Ansøgning om tilladelse til anlæg på søterritoriet

Formålet med Gl. Ålbo dykkerrev er at skabe et stenrev, der skal tjene som et formidlingsrev for dykkere samt skabe gode betingelser for forskning med det formål, at forbedre biodiversiteten i Lillebælt.

Bilag 1. Placering af stenrev ved Gl. Ålbo

Figur 2. Kortskitse med placering af stenrev og afstand til gasrørledning. Bemærk, at "rev1" som vist i HavNatures rapport ikke længere er en del af dette projekt – og derfor fremgår den ikke af ovenstående skitse. Søkort med revets placering er med som bilag.

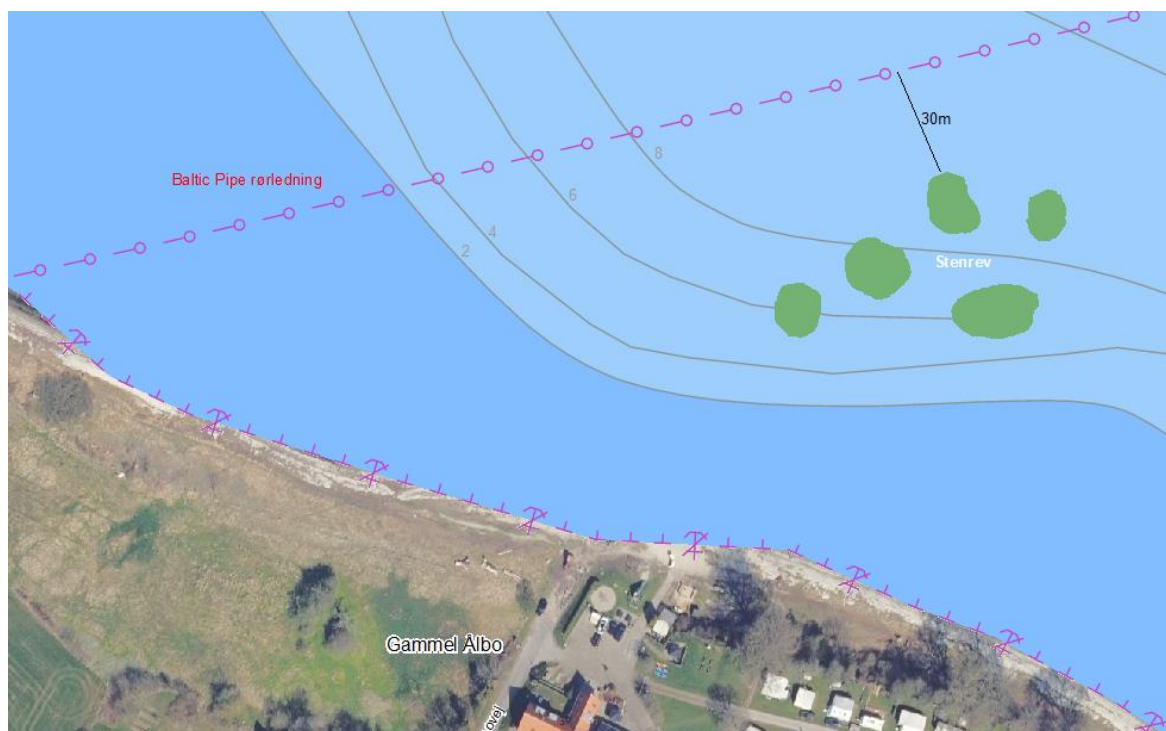
Efter at HavNatur har udarbejdet forundersøgelsen til projektet, har vi haft en dialog med Energinet om placering af revet og den afstand de ønsker fra gasrørledningen til stenrevet. Det har bevirket at projektet er rettet til. Den revstruktur der lå tættest på deres rør er fjernet fra projektet, så afstanden fra nærmeste revstruktur til rørledningen nu bliver 30 m. Dermed er der ansøgt om 5 revstrukturer, hvor der i forundersøgelsen er beskrevet 6 revstrukturer. De 5 revstrukturer som der er søgt om dækker et areal på 998 m² og vil bestå af ca. 1800 m³ sten. Udformningen af de 5 rev, vil være som bunker af sten i varierende højde også inden for de enkelte rev. Højden på revene varierer mellem 2,5 m – 4 m. De enkelte revs areal, længde og bredde fremgår af notatet om revdesign.

Placeringen af stenrevene i ledningens nærhed (ca 15 meter fra ledningsmidte) kan umiddelbart risikere at karambolere med eventuelle reparationsarbejder på ledningen i det usandsynlige tilfælde at der skal foretages reparationsarbejder på ledningen i nærhed af stenrevene. Energinet foreslår derfor en placering længere mod syd.

Efter dialog med Energinet har vi således fjernet den ene del af revstrukturen, så afstanden til Baltic Pipe kommer op på de aftalte 30 meter.

Figur 11.3 Forslag til revdesign ved Gl. Ålbo set i forholdet til Baltic Pipe 1:3000

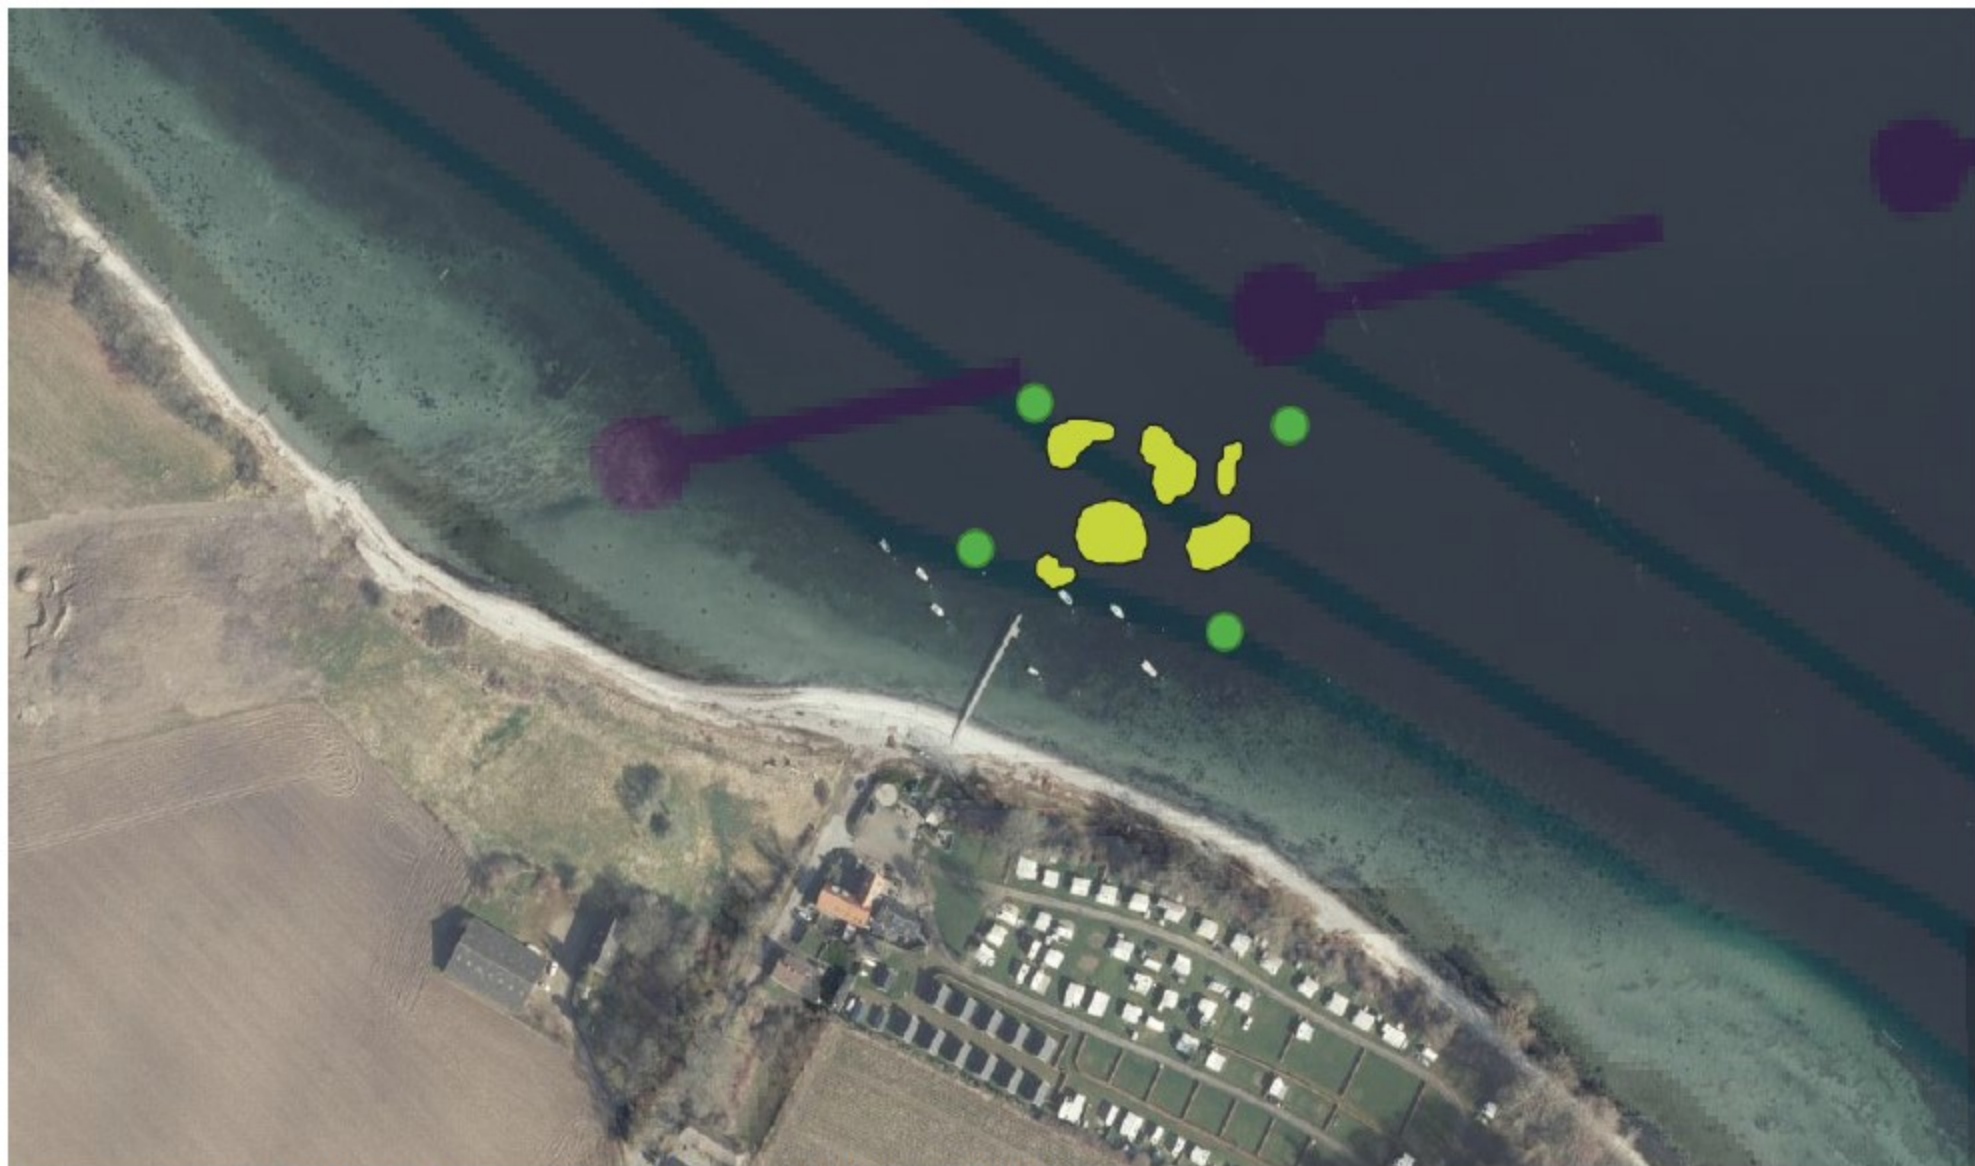
I den forbindelse er det samtidig en bekymring om revene senere vil blive indstillet til særlig naturbeskyttelse eller sågar fredning, hvilket vil være yderst ubelejligt i forhold til fremtidige arbejder på gastransmissionsledningen.

Vedhæftede fil "Revdesign G. Ålbo 2.jpg" viser stenrevet som oprindeligt planlagt (som først blev fremsendt til Energinet). Af den fremsendte ansøgning kan det tydeligt, at revdesignet er justeret i forhold til Energinets kommentarer.
